Gemeinde Risch

Erweiterung Friedhof Rotkreuz
Studienauftrag
Schlussbericht Beurteilungsgremium

Version 2.0
11. Dezember 2019
GN 9744

Situation M 1:200, Zielzustand

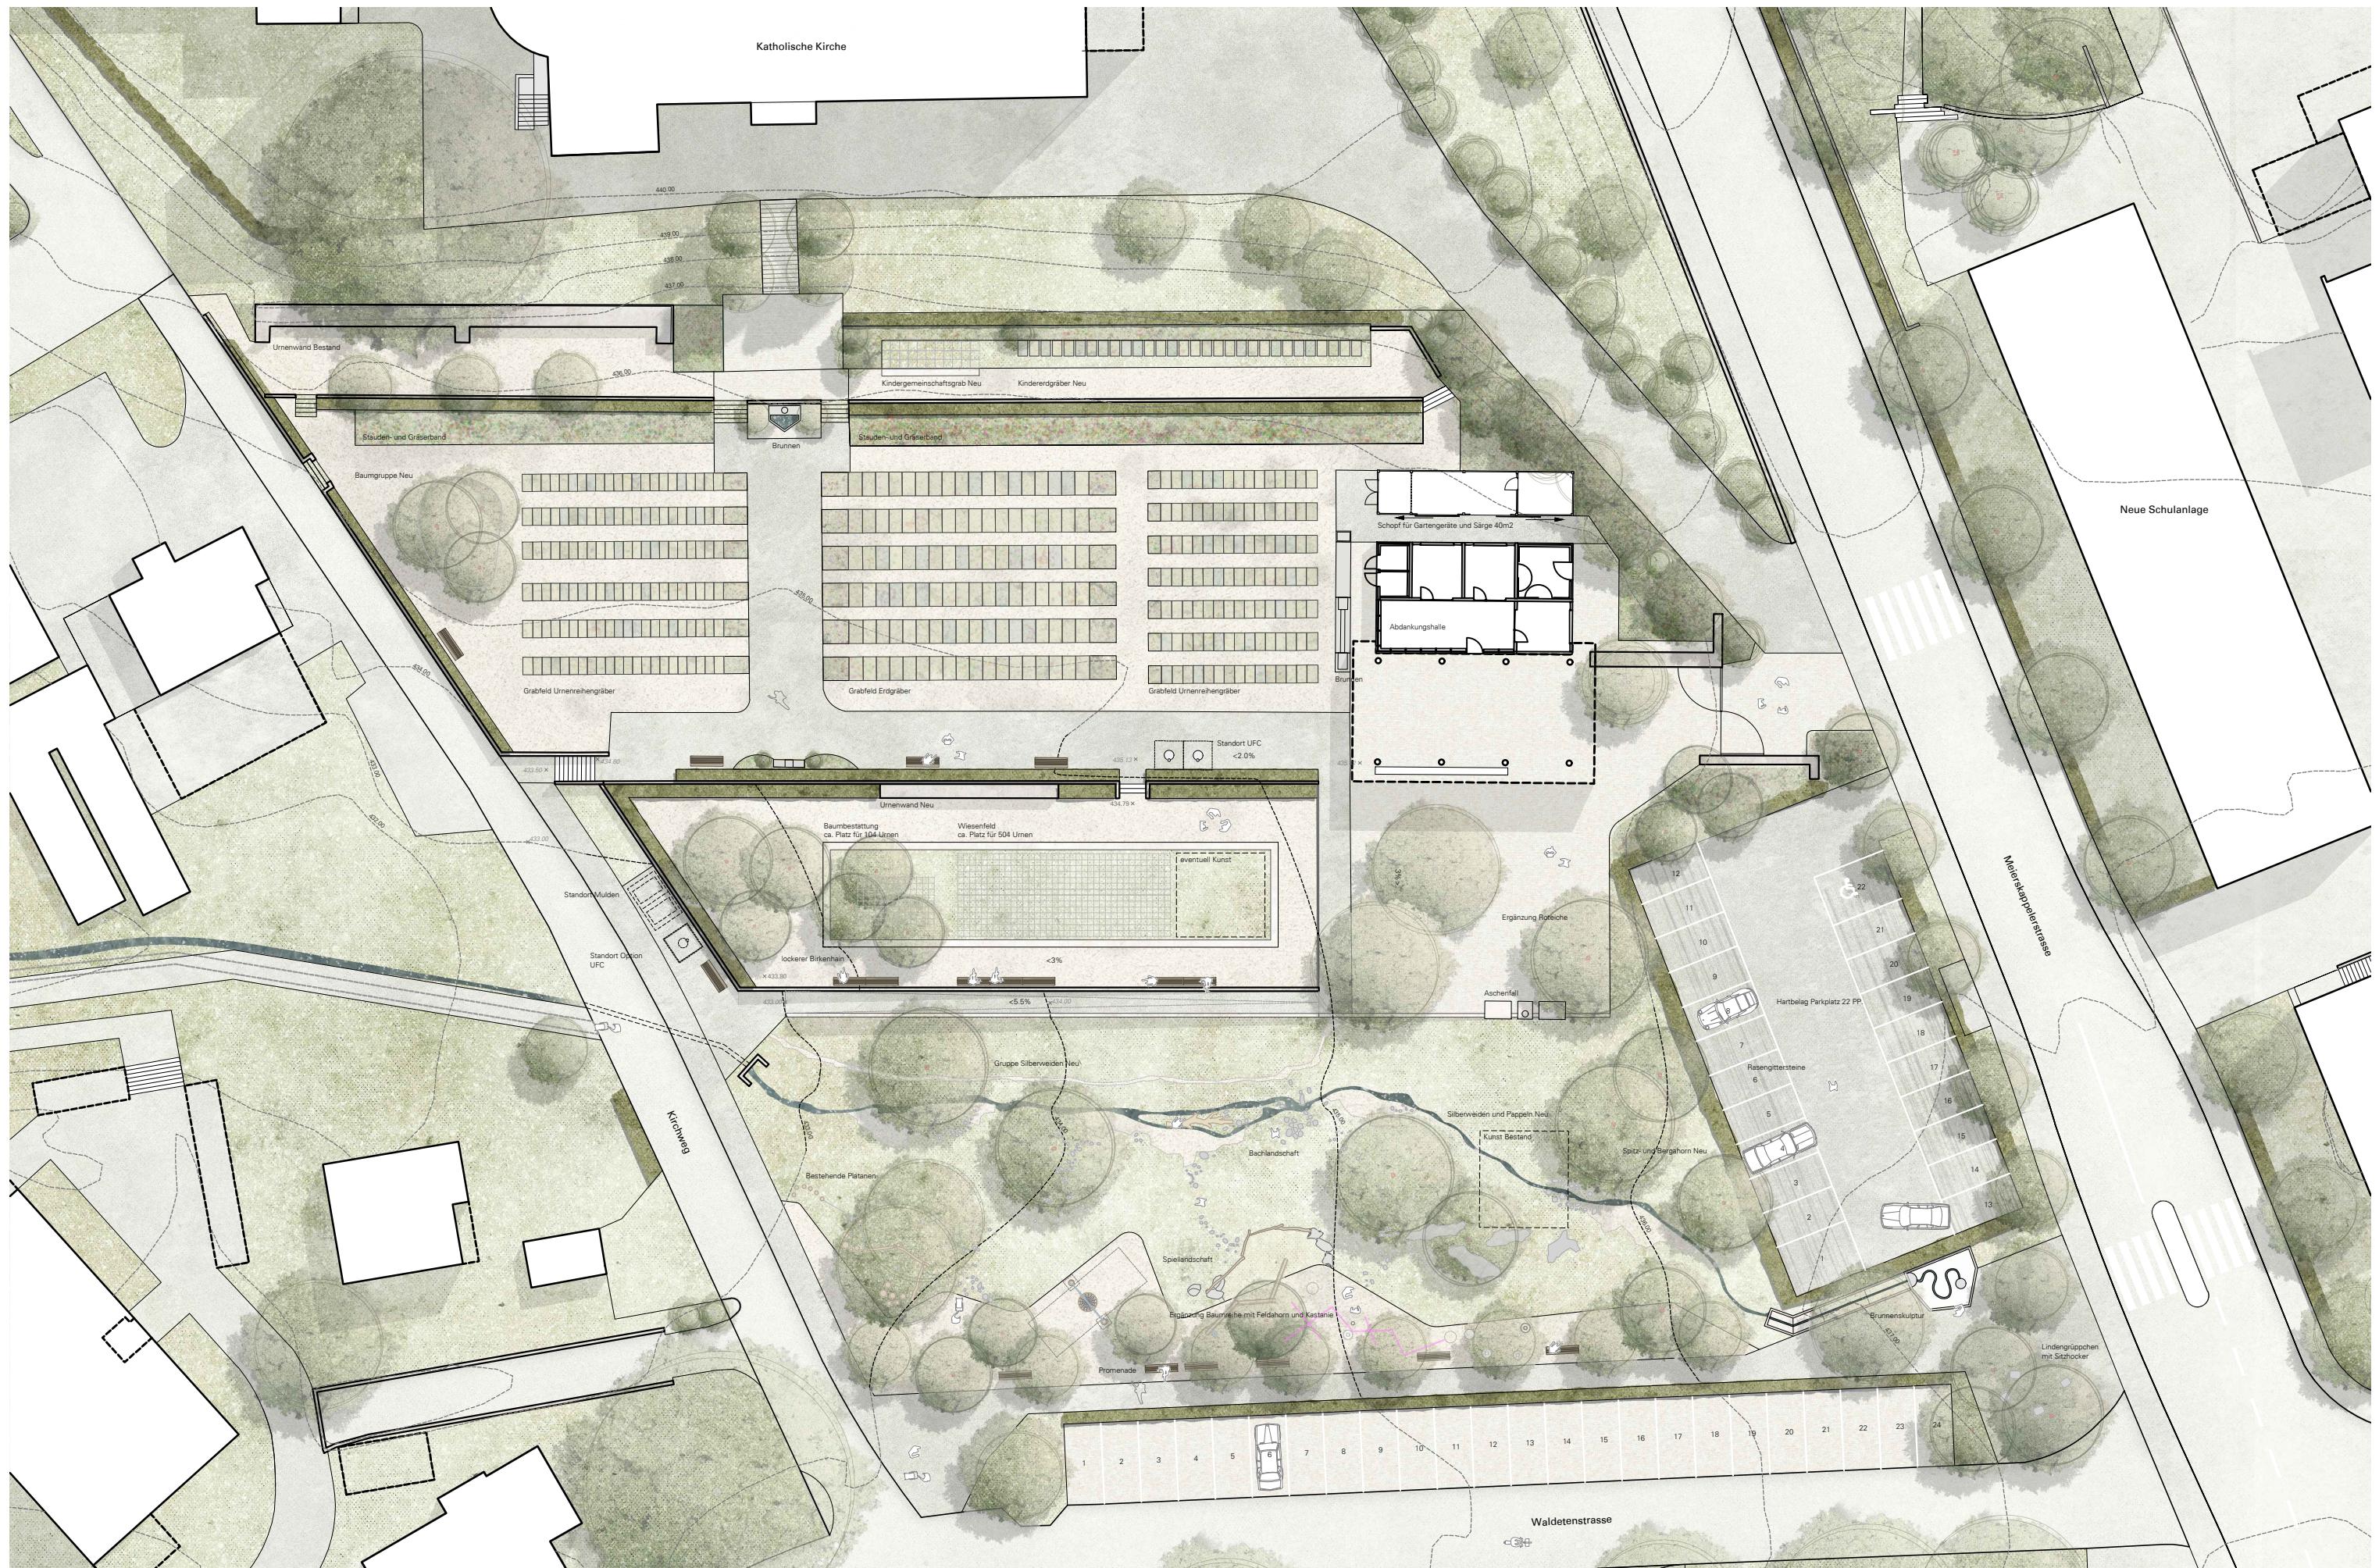
Das Gestaltungskonzept nimmt die Qualitäten des ursprünglichen Friedhofes auf. Der grosszügige Abdankungsplatz wird in seiner Funktion gestärkt und dient in seiner Form als Auftakt der vorgesehenen Erweiterung. Eine leichte Terrassierung des Geländes ermöglicht das Anlegen des neuen, grosszügigen Gemeinschaftsgrabfeldes. Neue immergrüne Hecken begleiten und strukturieren diesen Raum. Ebenfalls in diesen Bereich wird die neue Urnenwand integriert. Ein lockerer Birkenhain schliesst dieses Grabfeld gegen Westen ab. Die Terrassierung bildet gleichzeitig auch den Übergang zur Park- und Spiellandschaft mit offen geführtem Waldbach.

Die neue Nebenbaute wird nordseitig und parallel zur Abdankungshalle positioniert. Das angrenzende Erdbestattungsfeld wird belassen und westseitig mit einer neuen, markanten Baumgruppe abschlossen. Neue Stauden- und Gräserpflanzungen zeichnen den Übergang zum obersten Grabfeld aus. Dort befinden sich die bestehende Urnenwand sowie anstelle der Familiengräber neu die Kindergräber. Das bestehende Gemeinschaftsgrab wird nach seiner Auflösung durch eine naturnahe, parkähnliche Freifläche ersetzt.

Durch eine Neukonzeption der Parkplatzerschliessung an der Meierskappelerstrasse wird ein neuer Ort im Knoten der Waldeten- und Meierskappelerstrasse geschaffen. Dieser Ort ermöglicht das Anlegen eines Wasserspiels und inszeniert dadurch atmosphärisch die neue Bachöffnung. Die Weiterführung des Bachlaufes durch eine weitgehende extensiv gestaltete Bachlandschaft bildet einen attraktiven, pionierartigen Aussenraum. Diese strukturreiche Freifläche bietet sich in subtiler Weise zum Erkunden, Erfahren und Spielen an und vermittelt dadurch auf spielerische Art mögliche Naturerfahrungen. Südlich angrenzend befindet sich ein grosszügiger Fussweg, welcher durch Sitzbänke, Spielmöglichkeiten und Bäume begleitet wird und damit eine hohe Aufenthaltsqualität ermöglicht. Eine neue Hecke schirmt diesen Bereich von den bestehenden Parkplätzen ab.

Der grosszügig gestaltete Bachraum mit Spiel- und Aufenthaltsflächen stellt inmitten des Dorfes ein äusserst wertvolles Naturelement dar. Die vorgeschlagenen Vegetationsgesellschaften ermöglichen sehr stimmungsvolle Bilder und bieten vielen Tieren Nahrungsquelle und Habitat. Die gewählte Bachlaufführung stellt in Bezug auf die Etappierung und Auflösung des bestehenden Gemeinschaftsgrabes eine eher ungünstige Lösung dar. Der Anschlusspunkt während dem Weiterbestand des Gemeinschaftsgrabes (über 20 Jahre) liegt zu weit nördlich.

Die neue Nebenbaute wird in Bezug auf dessen Lage und Ausdehnung gegenüber dem ansteigenden Zugangsweg zur Kirche in seiner Machbarkeit in Frage gestellt. Ebenso wird der Standort der Entsorgungsstelle und dessen Bedienung mit dem Entsorgungsfahrzeug inmitten des Friedhofareals als problematisch beurteilt. Die an die Entsorgungsanlage angrenzenden Mauer- und Heckenstrukturen unterbrechen das Friedhofareal sehr stark und wirken dadurch im räumlichen Kontext zu präsent. Auf die Gestaltung des neuen Urnengemeinschaftsgrabs und der Urnenwand wird nicht eingegangen.

Der spannende Gestaltungsvorschlag stellt einen sehr wertvollen Beitrag zum Verfahren dar, mag jedoch auf Grund oben erwähnter Mängel nicht zu überzeugen.

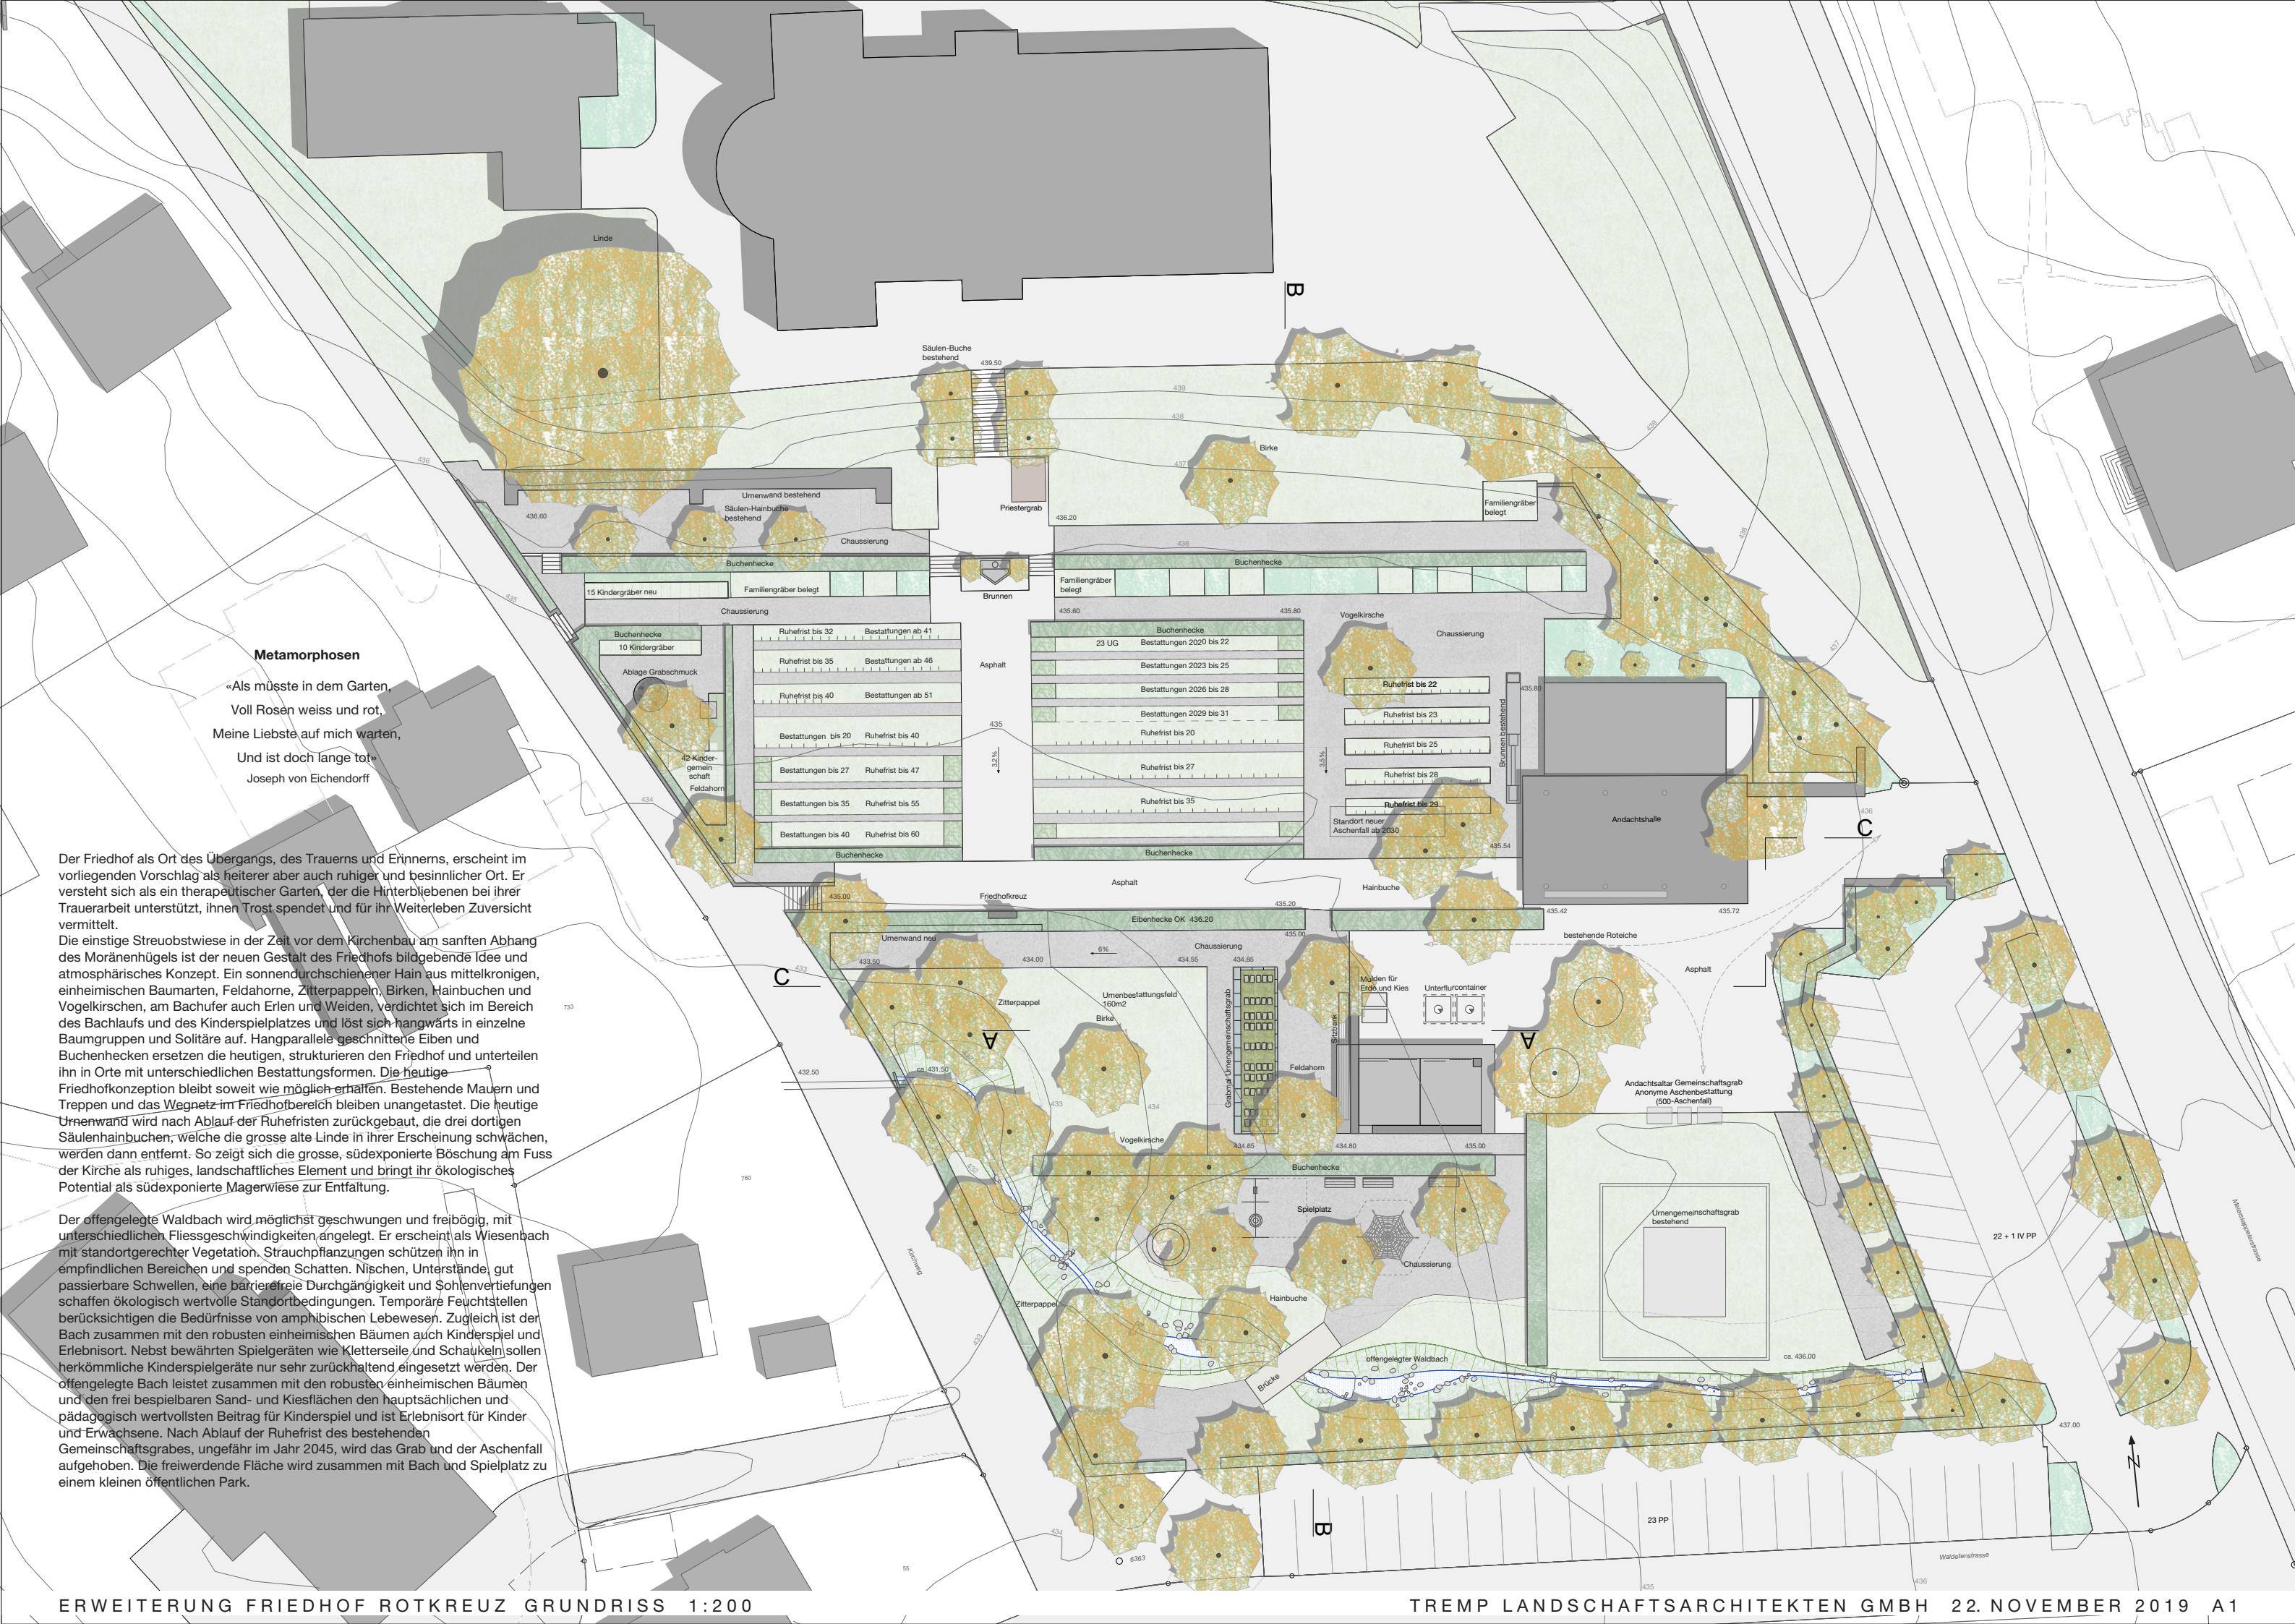
Das atmosphärische Konzept und bildgebende Idee des Projektvorschlags wird durch die ehemaligen Streuobstwiesen am sanften Abhang des Moränenhügels geprägt. Unterschiedliche Orte, geprägt durch die Verwendung von verschiedenen Baumarten, lassen ruhige und bessinnliche, aber auch heitere Bilder entstehen. Ein sonnendurchschienener Hain mit verschiedenen, einheimischen Baumarten verdichtet sich im Bereich des Bachlaufes und Spielplatzes und löst sich hangaufwärts in einzelne Baumgruppen und Einzelbäume auf. Ergänzende, geschnittene Eiben- und Buchenhecken entlang den Höhenkurven gliedern die unterschiedlichen Bestattungsorte und Bestattungsformen. Viele Elemente im bestehenden Friedhof wie Wege netze, Mauern und Treppen werden unangetastet belassen. Die grosse, bestehende Linde bei der Kirche wird, zusammen mit den südexponierten Wiesenböschungen am Fuss der Kirche, freigestellt. Dadurch bringt die Wiese ihr ökologisches Potenzial zur vollen Entfaltung und die Linde erhält den ihr zugehörigen Freiraum.

Nach Ablauf der Ruhefrist des bestehenden Gemeinschaftsgrabes, wird das Grab und der Aschenfall aufgehoben. Die freiwerdende Fläche wird zusammen mit dem Bach und dem Spielplatz zu einem attraktiven, öffentlichen Raum. Eine standortgerechte Bepflanzung sowie die Erstellung von Nischen, barrierefreier Durchgängigkeit und Sohlenvertiefungen ermöglichen eine ökologische Aufwertung des Waldbaches. Zugleich ist der Bach auch Erlebnisort und Bestandteil des Spielplatzes. Der offengelegte Bach leistet einen pädagogisch wertvollen Beitrag für das Kinderspiel und ist Erlebnisort für Gross und Klein.

Die vorgesehenen Massnahmen ermöglichen etappengerecht, eine hohe Aussenraumqualität zu generieren. Die Aufwertungsmassnahmen der kirchennahen Böschung steigern die ökologische Qualität der Anlage. Die neuen Grabanlagen sind sehr sorgfältig und qualitätsvoll gestaltet und werten den Friedhof insgesamt stark auf.

Der konzeptionelle Ansatz, die neuen Nebenbaute inmitten des Friedhofareals zu platzieren, schwächt die räumliche Situation und die Qualität der Gesamtanlage jedoch sehr stark. Die vorhandenen Qualitäten des bestehenden Abdankungsplatzes werden durch die Lage der Nebenbaute und dessen Betrieb zu sehr eingeschränkt.

Ebenso ist die Anbindung für den Fussgängerverkehr ins angrenzende Quartier nicht optimal gelöst.

Der insgesamt sehr schöne Gestaltungsvorschlag stellt einen spannenden Beitrag zum Verfahren dar. Bedingt durch die erwähnten konzeptionellen Mängel, mag der Vorschlag nicht vollständig zu überzeugen.
